HOOFDGROEP	GROEP	NO.
6	64	2

Nieuwe vuldop voor de
stuurbekrachtigingspomp

740, 760

Nieuwe vuldop voor stuurbekrachtigingspomp met opgebouwd reservoir voor 740, 760

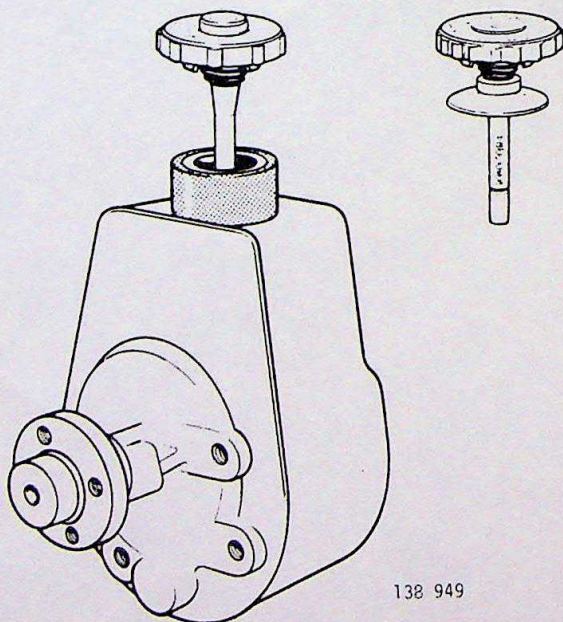
Bij eventuele lekkage uit de stuurbekrachtigingspomp kan een nieuwe en verbeterde vuldop met ontluichtingsventiel worden aangebracht: Volvo O/N 1 330 839-0.

De nieuwe vuldop is met ingang van week 15 (midden april) 1984 in de produktie ingevoerd bij alle modellen 740 en 760, te beginnen bij chassisnummer 68213.

Bij vervanging van de stuurbekrachtigingspomp bij de B28 moet de nieuwe uitvoering worden gebruikt.

De eerder ingevoerde rubber manchet voor de hals van het reservoir, O/N 1 329 682-7, zal voorlopig nog blijven om de beveiliging tegen lekkage nog meer te verbeteren. Evenals vroeger moet de manchet worden vervangen, als deze met olie verzadigd is, omdat hij niet kan worden gereinigd.
